AEG SE6861 IF/AF Circuit Board AGC delay time change
 from 700 ms to ~ 2,5 s
 Change C 24 from 22 µF to **100 µF**

DH7LK 11/2018

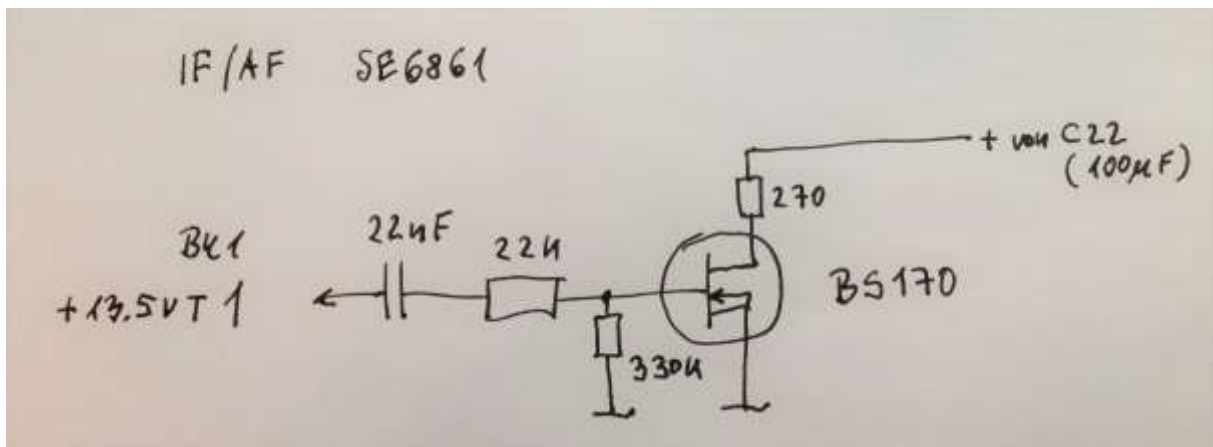
Als erstes wird die Regelzeit durch Erhöhen von C24 von 22µF auf 100µF verlängert und schon klingt SSB viel angenehmer.

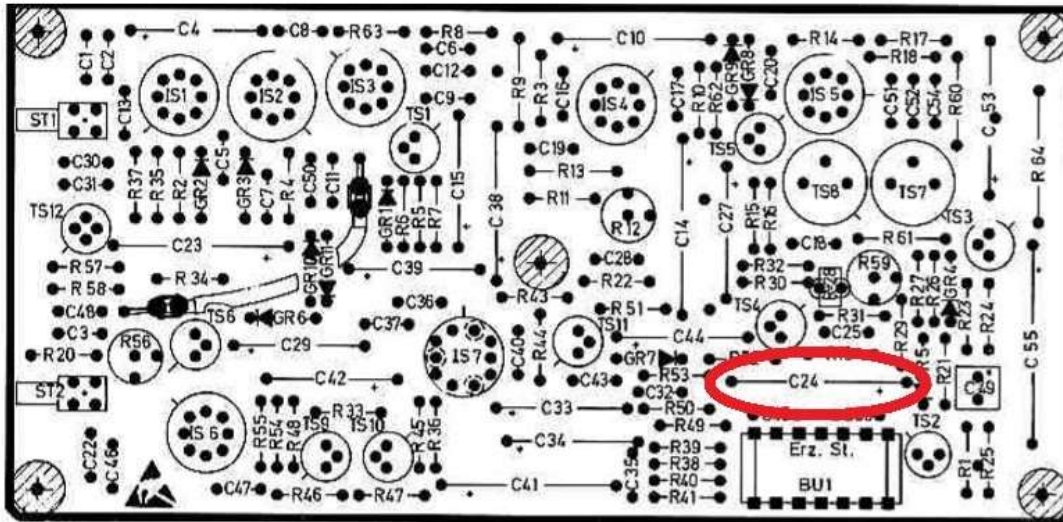
Nun muss noch für schnelles Entladen von C24 gesorgt werden, damit beim Übergang von Senden auf Empfang die Regelung nicht zu langsam aufmacht:

Alle Änderungen lassen sich in der Kassette leicht freifliegend einbauen, somit ist auch ein rückstandsfreier Rückbau möglich:

AEG SE6861 IF/AF Circuit Board AGC delay time change from 700 ms to ~ 2,5 s

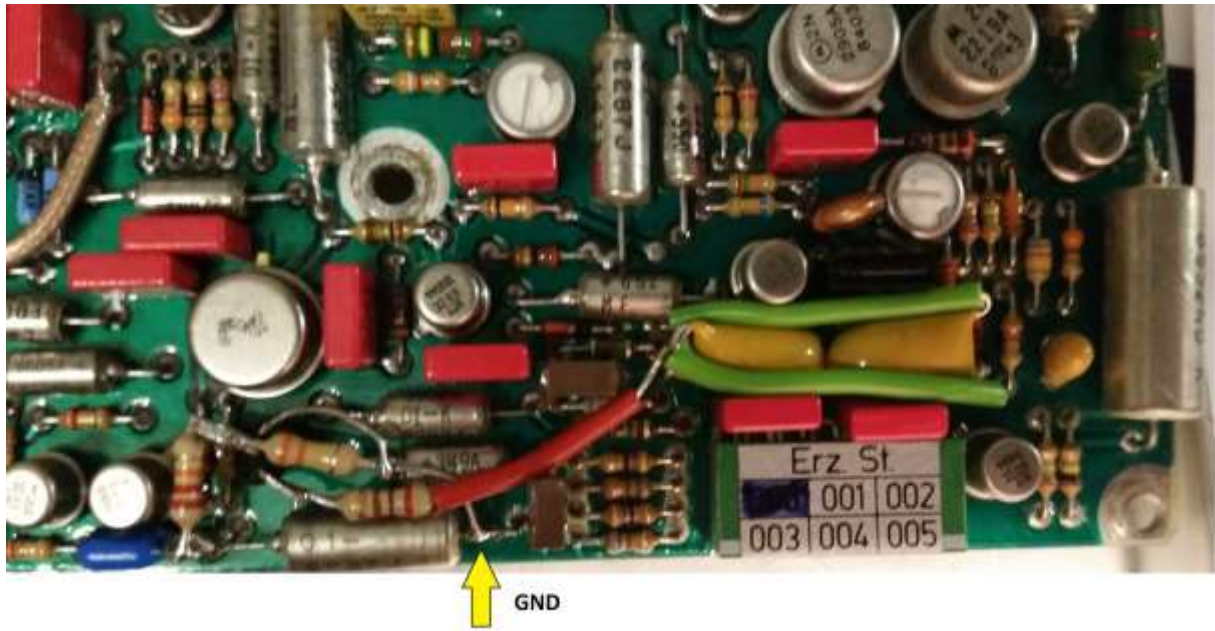
Im Foto ist C24 durch 2 parallele Tantal Cs mit 47µF ersetzt, das geht vom Platz her einfacher:

Change C 24 from 22 μ F to 100 μ F
